AUTORIDAD NACIONAL DE LICENCIAS AMBIENTALES

RESOLUCIÓN N° 000937 (16 MAY. 2025)

“Por la cual se resuelven unos recursos de reposición interpuestos en contra de la Resolución 2477 del 07 de noviembre de 2024 y se toman otras determinaciones”

Mediante Resolución No. 2477 del 07 de noviembre de 2024, la Autoridad Nacional de Licencias Ambientales – ANLA, otorgó Licencia Ambiental a la Sociedad GRUPO ENERGÍA BOGOTÁ S.A. E.S.P., para el desarrollo del proyecto denominado “UPME 04-2014 Refuerzo Suroccidental 500 kV, Proyecto La Virginia - Alférez”, localizado en jurisdicción del municipio de Pereira en el departamento de Risaralda y los municipios de Cartago, Obando, Candelaria, La Victoria, Zarzal, Bugalagrande, Andalucía, Tuluá, San Pedro, Guadalajara de Buga, Pradera, Guacarí, Ginebra, El Cerrito, Palmira y Santiago de Cali en el departamento del Valle del Cauca.

Figura 1. Ubicación del sitio de torre TVA065 respecto a los parches de *Aotus lemorinus* ANLA, los nodos *Aotus lemorinus* EIA 2020 y ecosistemas en categoría de amenaza

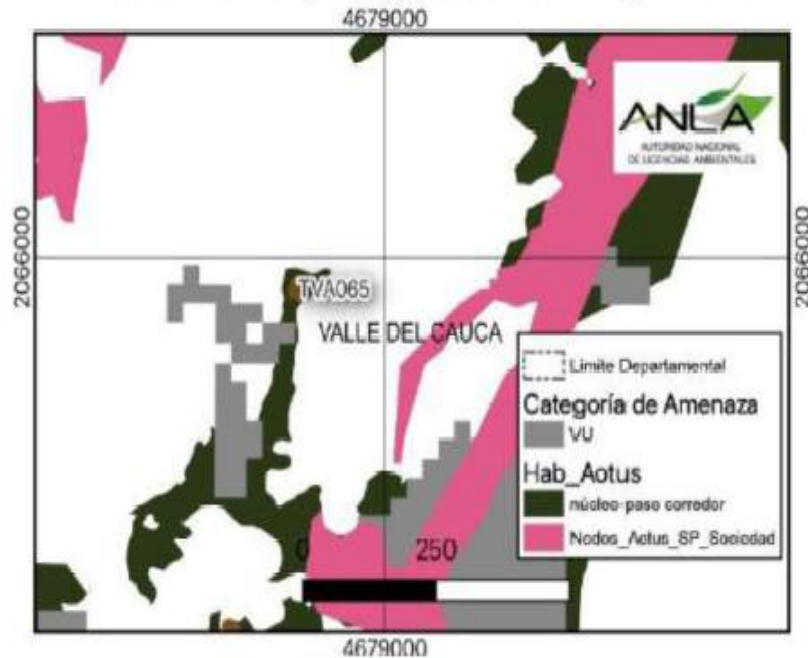
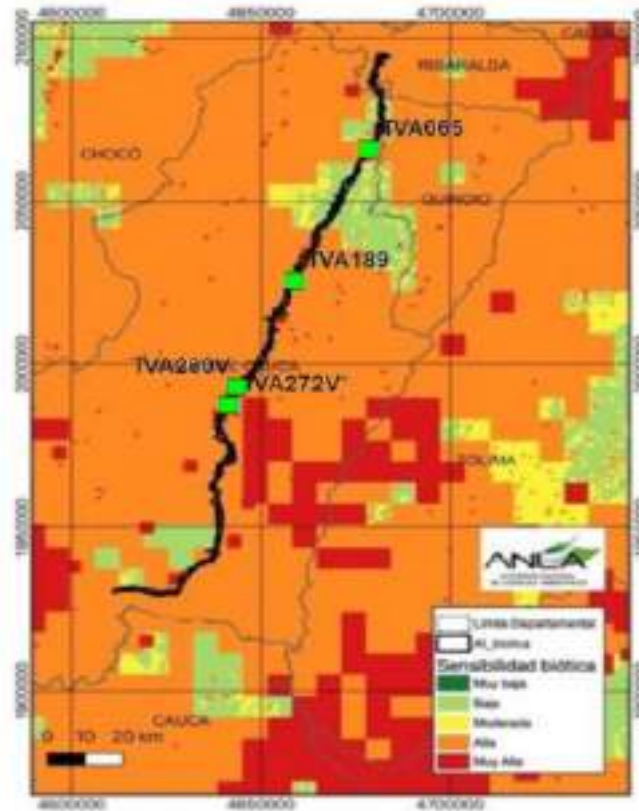
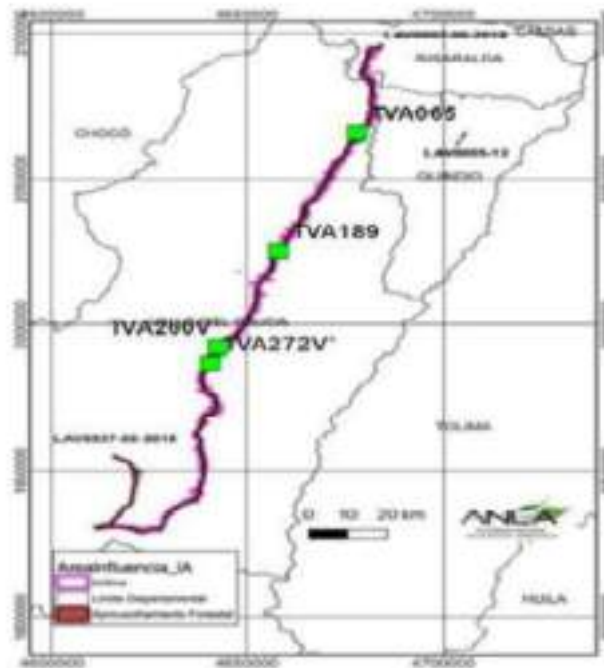
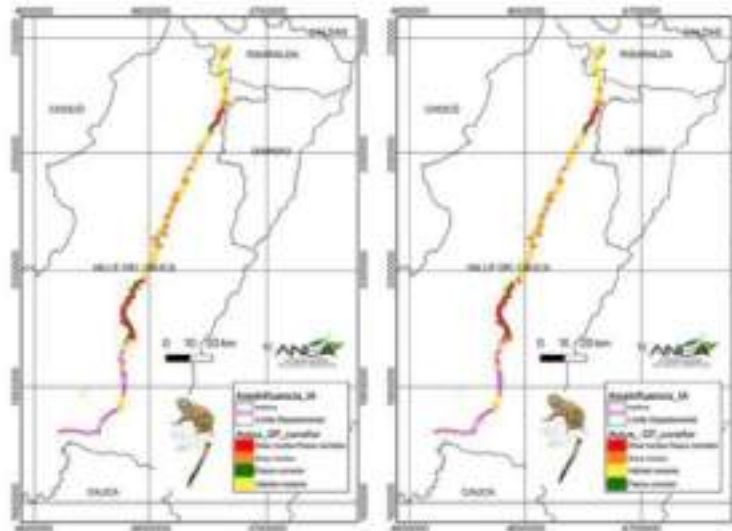
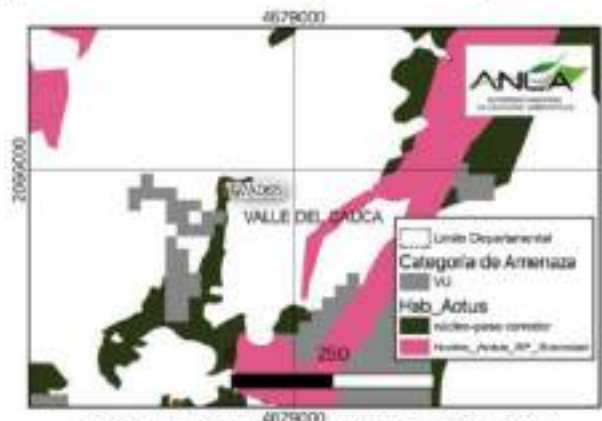
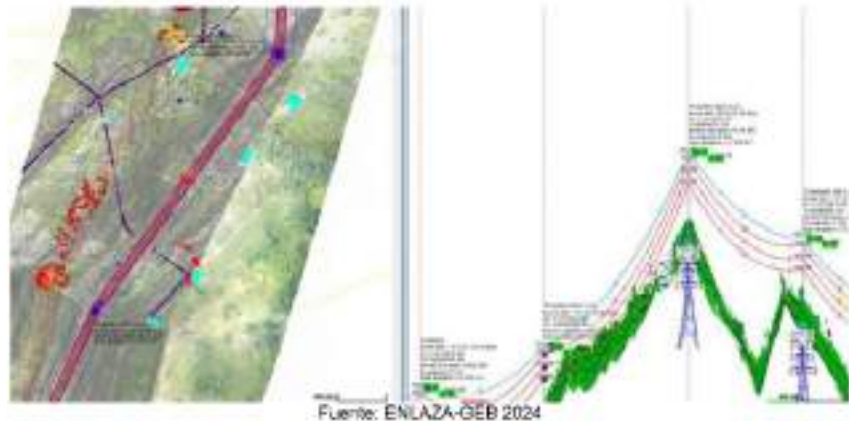
Adicionalmente, el análisis de conectividad funcional para *A. lemurinus* realizado por ENLAZA-GEB en los escenarios actual y con proyecto, como respuesta al requerimiento 14 (que fue considerado cumplido dentro de la página 302 del Concepto Técnico 8407 del 7 de noviembre de 2024), es la información utilizada por la ANLA para determinar las áreas donde establecerán restricciones al aprovechamiento forestal (página 261 de la Resolución 2477 de 2024), pero en este caso indica que no existe núcleo que pueda afectarse. Por lo tanto, este análisis no es consecuente con la negación del otorgamiento de aprovechamiento forestal para la torre TVA065.

En conclusión, la argumentación expuesta por la ANLA, que se resume en que las áreas de conectividad coinciden con las superficies de mejor calidad de hábitat, presenta inconsistencias tal y como se demostrado en los ítems anteriores (i) la ubicación de la torre TVA065 no coincide con ecosistemas en condición de amenaza (a pesar de la escala gruesa usada en el ejercicio), (ii) el nivel de sensibilidad biótica no está en la categoría Muy alta, sino en el siguiente nivel de sensibilidad (alta), (iii) los impactos acumulativos no son relevantes para esta ubicación pues los proyectos con los que se puede acumular el impacto, no se acercan a la ubicación de la torre, y finalmente (iv) la conectividad de *A. lemurinus* en este sector, que se da en un parche de núcleo-paso corredor (que no es la categoría de mayor nivel), se da en un borde y no genera el efecto de perforación en parches de alta importancia y (v) un movimiento de torre en esta área es inviable por las condiciones topográficas del terreno.

Habiendo considerado los argumentos de la recurrente en relación con la revocación de la decisión de negación de autorización de las torres TVA065, TVA188, TVA189, TVA260V* y TVA272V, **no se considera procedente modificar la decisión para las torres TVA065 y TVA272V**, toda vez que las razones de la negación configuran una **muy alta sensibilidad biótica** (nodos tipo núcleo o núcleo-corredor de conectividad ecológica y en proximidad o superposición con ecosistemas en amenaza en la lista roja para el país), y su cercanía a áreas despejadas o con menor complejidad ecosistémica (jerarquía de la mitigación), en donde luego de evaluar otros aspectos como la topografía y la mayor probabilidad de impactos ocasionados por la necesidad de aprovechamiento forestal asociado a acercamiento al conductor, no sería viable la autorización para estos dos sitios de torre mencionados (ver siguiente figura).

Figura 8 Ubicación del sitio de torre TVA189 respecto a los parches de *Aotus lemnorinus* ANLA, los nodos *Aotus lemnorinus* EIA 2020 y ecosistemas en categoría de amenaza

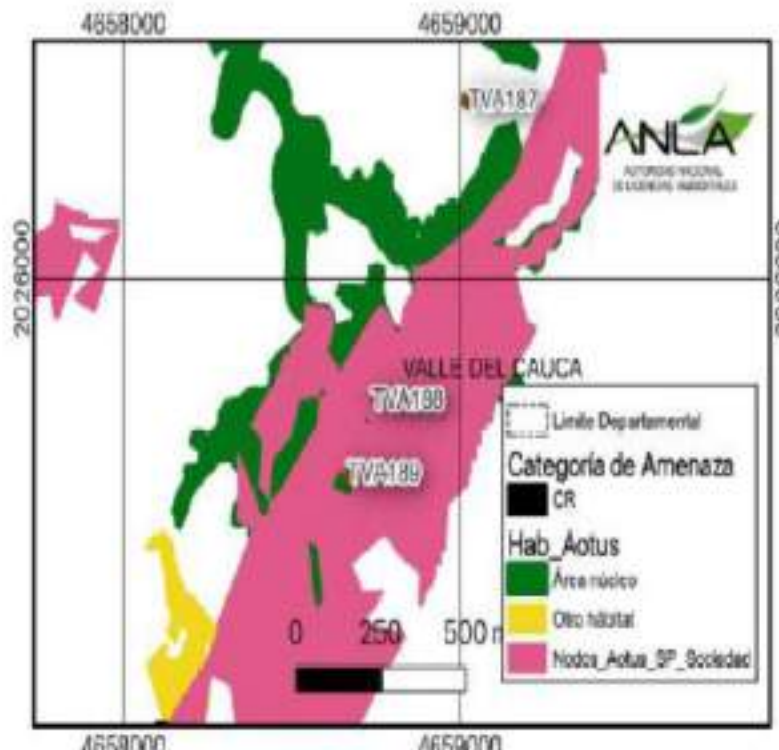
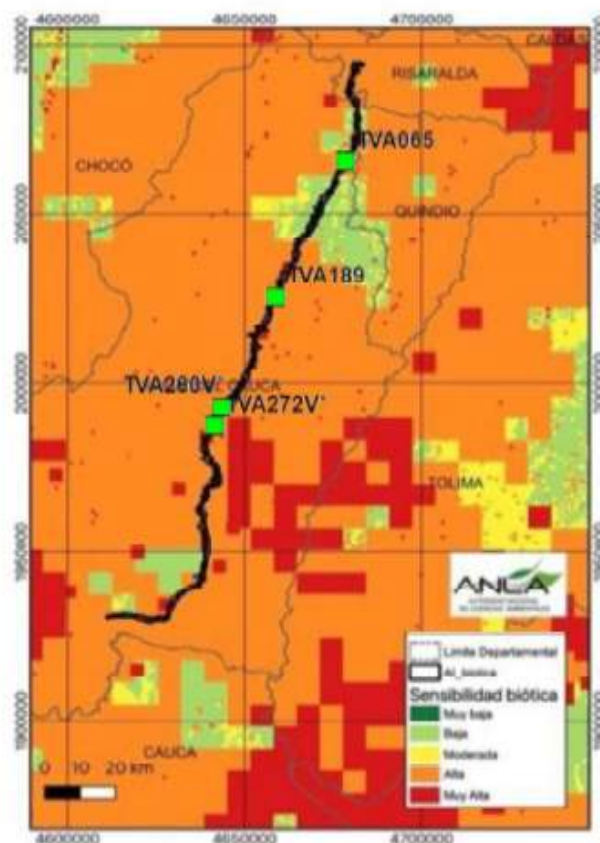
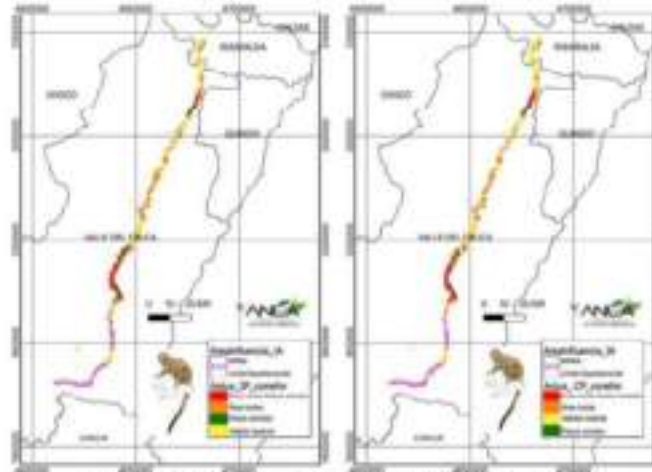
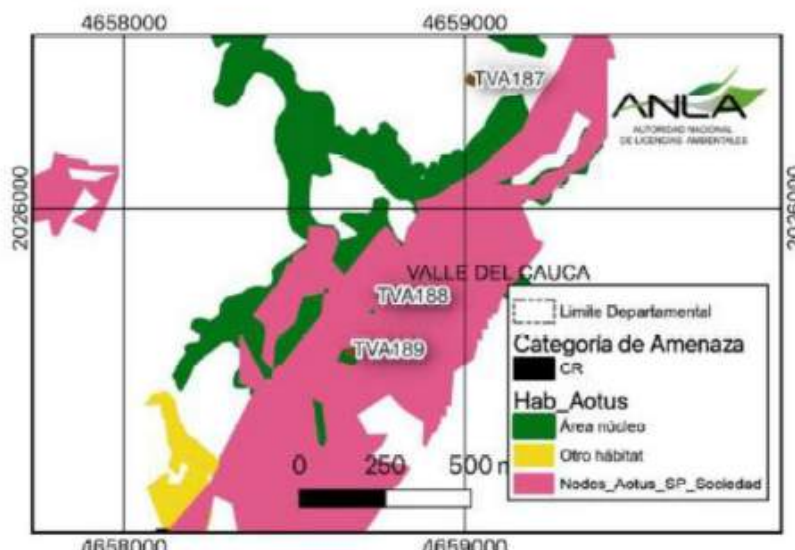
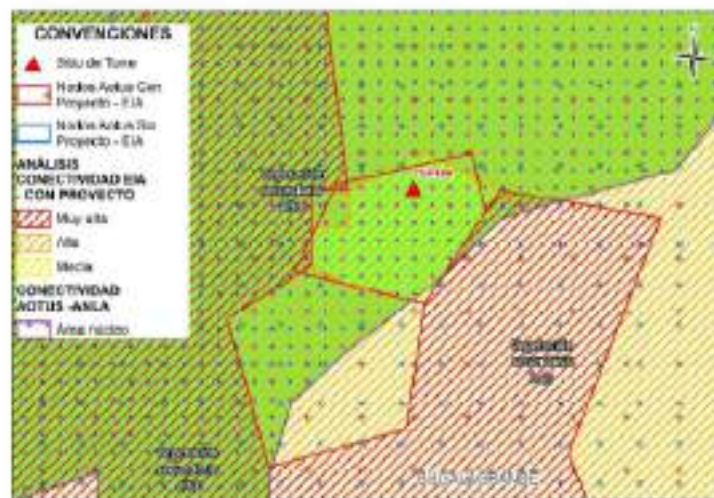
figura presenta cinco categorías de las cuales la de mayor sensibilidad (Muy alta en color rojo) solo se intersecta con el proyecto en pocos sectores. El siguiente nivel de sensibilidad es el que se identifica para la ubicación de la torre lo cual muestra que no está en el máximo nivel de sensibilidad.

Adicionalmente, el análisis de conectividad funcional para *A. lemurinus* realizado por ENLAZA-GEB en los escenarios actual y con proyecto como respuesta al requerimiento 14 (que fue considerado cumplido) muestra un cambio mínimo en el núcleo donde se ubica la torre TVA189 que es menos atribuible a la ubicación de la torre que a los cambios longitudinales por intervención en los vanos. Esta perspectiva de los argumentos presentados por la ANLA establece que solo uno de los cuatro aspectos priorizados por la evaluación se cumple en la ubicación de la torre TVA189, por lo cual se demuestra que, aunque existe elementos de conectividad de importancia (ya definidos y evaluados en el estudio presentado) no se acumulan con otros tipos de sensibilidad ambiental y características ecológicas de máxima sensibilidad y amenaza que puedan considerarse como una inviabilidad ambiental siendo factible la autorización del aprovechamiento forestal y por tanto la aprobación del sitio de torre.

No obstante, para el caso de la torre **TVA188**, teniendo en cuenta que **su instalación no implica la necesidad de permiso de aprovechamiento forestal**, y las torres **TVA189 y TVA260V***, en donde se encontró que **los impactos producidos por su desplazamiento podrían ser iguales o mayores a la flora de coberturas naturales o seminaturales a lo solicitado actualmente, por lo cual**, esta Autoridad Nacional **sí encuentra pertinente modificar su decisión en el sentido de autorizar dicha infraestructura**.

Figura 14 Ubicación del sitio de torre TVA260^v respecto a los parches de *Aotus lemninus* ANLA, los nodos *Aotus lemninus* EIA 2020 y escaletemas en categoría de amenaza

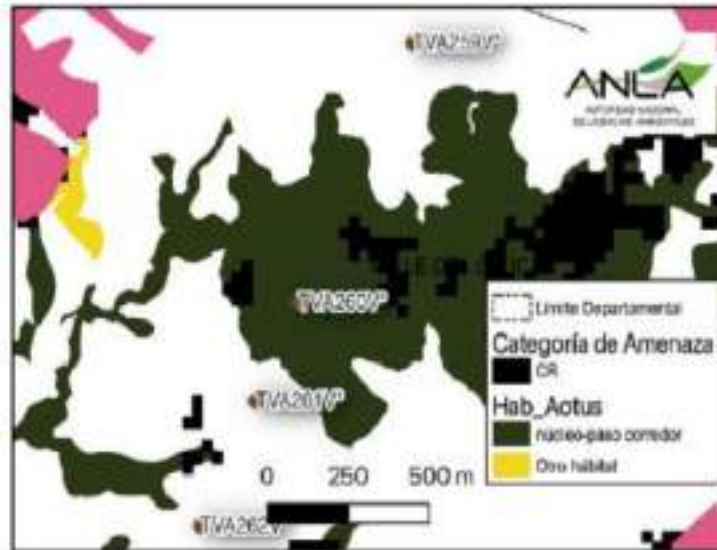
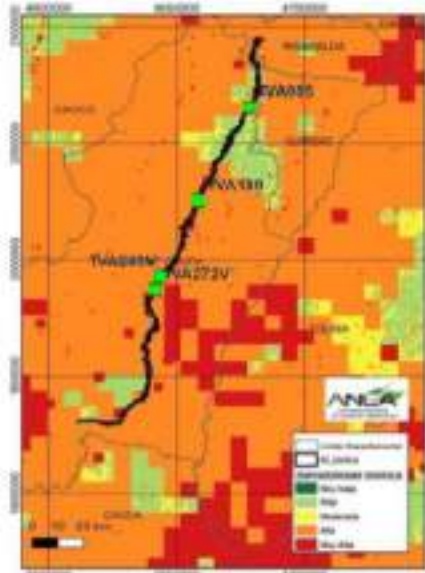
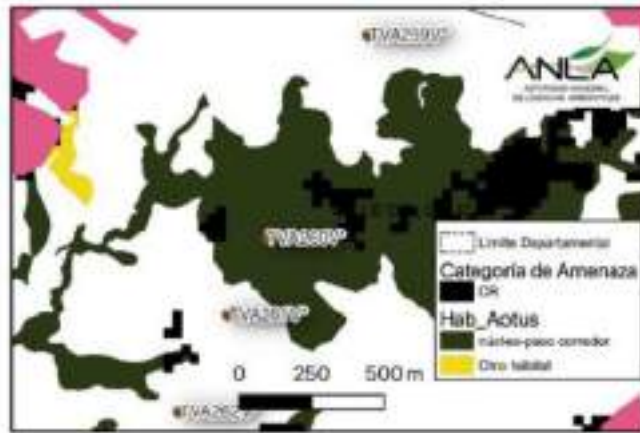
Como resultado del análisis la ANLA identifica que los cambios en las funciones de los nodos no son evidentes entre los escenarios sin proyecto y con proyecto, lo cual se comprueba en la Figura 61. Importancia en la conectividad de los parches de hábitat regional del primate *Aotus lemurinus* y *Leopardus wiedii* para los escenarios sin proyecto y con proyecto, del concepto que se presenta a continuación. En superficie el cambio corresponde a reducción de 1,63% (74,0 ha) para el primate, y 1,35% (50,1 ha) para el tigrillo. De esto se concluye que hay un efecto en conectividad por la intervención del proyecto a las coberturas, sin embargo, su cuantificación, a diferencia de lo que concluye la ANLA, es muy reducida.

La ubicación espacial de las categorías de análisis de conectividad para *A. lemurinus* desarrollado por la ANLA se puede apreciar en la Figura 62. Localización de torres negadas sobre áreas de importancia ecológica del Concepto Técnico 8407 del 7 de noviembre de 2024, la cual se reproduce a continuación, y donde se aprecia que la torre TVA260V se ubica en un fragmento de la categoría núcleo-paso corredor, el cual es un parche amplio donde el área que requeriría el aprovechamiento forestal de la torre es mínimo sobre las características de oferta de hábitat para la especie.

Figura 20 Ubicación del sitio de torre TVA272V* respecto a los parches de *Aotus lemninus* ANLA, los nodos *Aotus lemninus* EIA 2020 y ecosistemas en categoría de amenaza

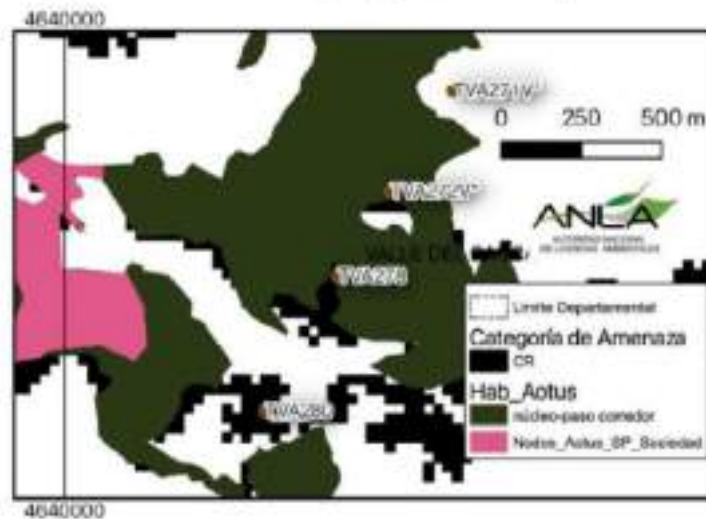
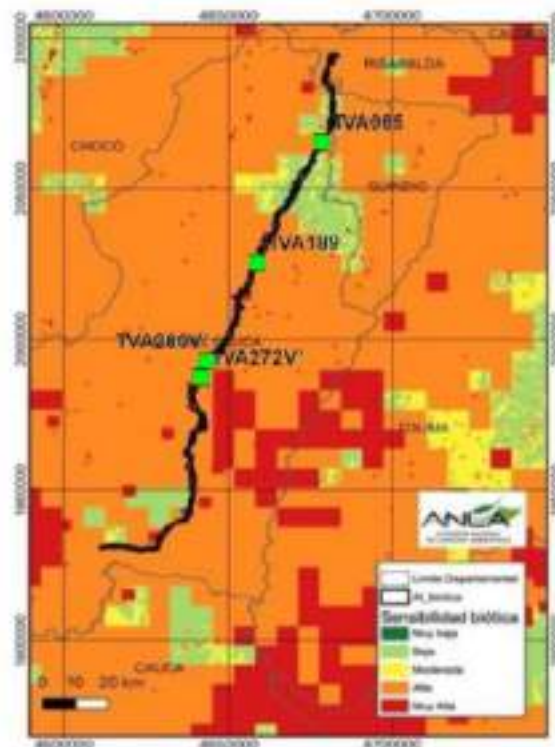
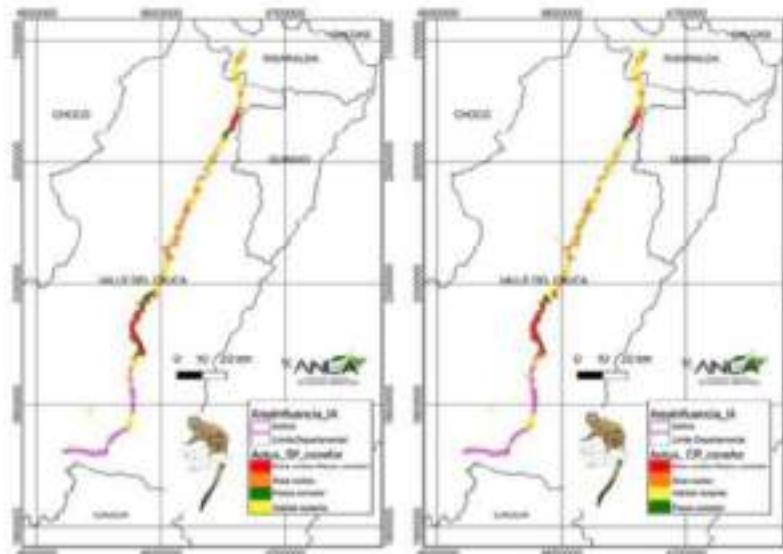
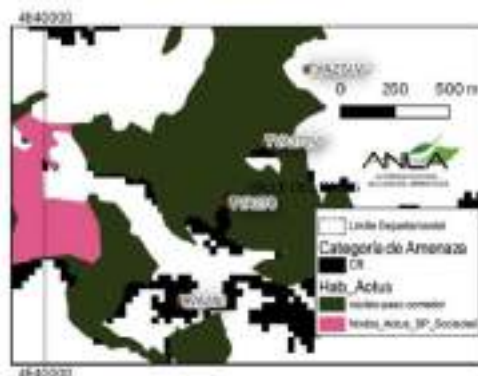
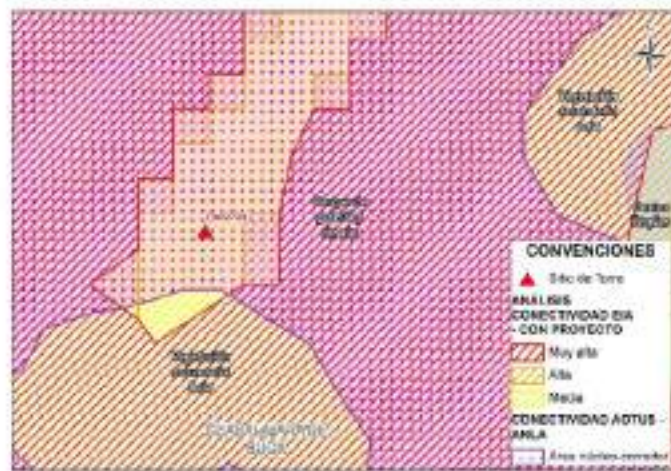
de amenaza y para la categoría alta en la presencia de corredores potenciales para el movimiento de fauna silvestre a escala regional. La presentación gráfica del proyecto frente a la sensibilidad se muestra en la Figura 57. Ubicación del Proyecto respecto con su Sensibilidad biótica del concepto técnico, la cual se reproduce a continuación presentando la ubicación específica de la torre TVA272V*. De esta forma se puede verificar que la ubicación de la torre corresponde a la categoría alta, la cual corresponde a la matriz que cubre la mayor parte del proyecto, es importante notar que la escala de análisis de sensibilidad biótica realizada por la ANLA es muy amplia lo cual presenta un bajo margen de exactitud espacial y además una falta de detalle que si pudo ser cubierto en la zonificación desarrollada por el proyecto. La información de sensibilidad usada en la figura presenta cinco categorías de las cuales la de mayor sensibilidad (Muy alta en color rojo) solo se intersecta con el proyecto en pocos sectores. El siguiente nivel de sensibilidad es el que se identifica para la ubicación de la torre lo cual muestra que no está en el máximo nivel de sensibilidad.

El análisis realizado en la caracterización del proyecto para la conectividad estructural permite determinar que la ubicación de la torre TVA272VW* ocupa un área definida como de conectividad media, tal como se presenta en la siguiente figura que incluye las capas de conectividad, cobertura, nodos de A lemurinus con y sin proyecto del EIA, y la capa conectividad de A. Lemurinus construida por la ANLA. Con la información desarrollada y presentada en el EIA se estableció que el efecto del proyecto sobre la conectividad de las especies es mínimo, ya que aplicaron acciones preventivas en el marco del diseño de la línea y métodos constructivos, con lo cual se obtuvo que los cambios entre los escenarios con y sin proyecto no generan un impacto relevante. Esto último coincidente con lo encontrado por ANLA en sus análisis propios presentados en la Tabla 69. Cambios en conectividad ecológica con el desarrollo del proyecto del Concepto Técnico 8407 del 7 de noviembre de 2024.

*Respecto al sitio del teleférico asociado a la torre **TF_ TVA272V, no se considera procedente modificar la decisión**, toda vez que las razones de la negación del sitio de torre de acuerdo con las consideraciones realizadas por esta Autoridad Nacional hechas sobre esos puntos relacionados a la aprobación de los sitios de torre, donde se explica que la ubicación de la torre mencionada configura una muy alta sensibilidad biótica (nodos tipo núcleo o núcleo-corredor de conectividad ecológica y en algunos casos cercanía o superposición con ecosistemas en amenaza en la lista roja para el país), y su cercanía a áreas despejadas o con menor complejidad ecosistémica (jerarquía de la mitigación), aplica para el área del teleférico.*
